Рабочая группа по вопросам торможения и ходовой части

Восемьдесят первая сессия

Шины – Правила № 54

Предложение по поправкам к Правилам № 54 (шины для транспортных средств неиндивидуального пользования и их прицепов) и Правилам № 117 (шины: сопротивление качению, шум, производимый при качении, сцепление на мокрых поверхностях)

Пункт 3.1.10 изменить следующим образом:

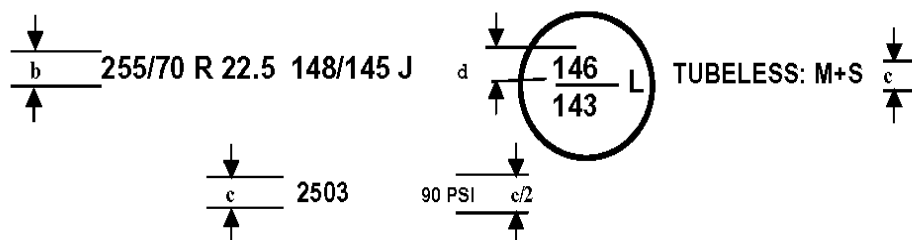
«3.1.10 указание давления накачки, используемого при испытаниях на прочность в зависимости от нагрузки/скорости, при помощи индекса "PSI", который разъясняется в добавлении 2 к приложению 7. Однако эта маркировка, которая может наноситься только на одной боковине, обязательна для всех шин, представляемых на официальное утверждение, лишь по истечении двух лет после даты вступления в силу настоящих Правил⁵.

В случае шин, впервые официально утвержденных после 1 января 2018 года, давление накачки, требуемое при измерении размеров и испытании на прочность в зависимости от нагрузки/скорости, согласно пункту 4.1.12 настоящих Правил, вместо индекса "PSI" указывают в килопаскалях.

В случае шин, впервые официально утвержденных по типу до 1 января 2018 года, вместо маркировки PSI можно использовать кПа».

Приложение 3, заменить:

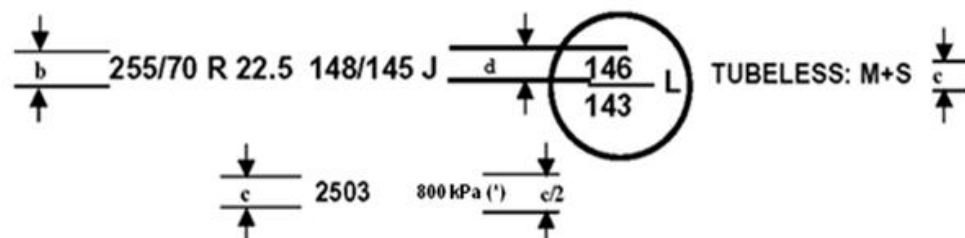
на:

(*) В случае шин, впервые официально утвержденных по типу до 1 января 2018 года, вместо кПа можно использовать маркировку PSI».
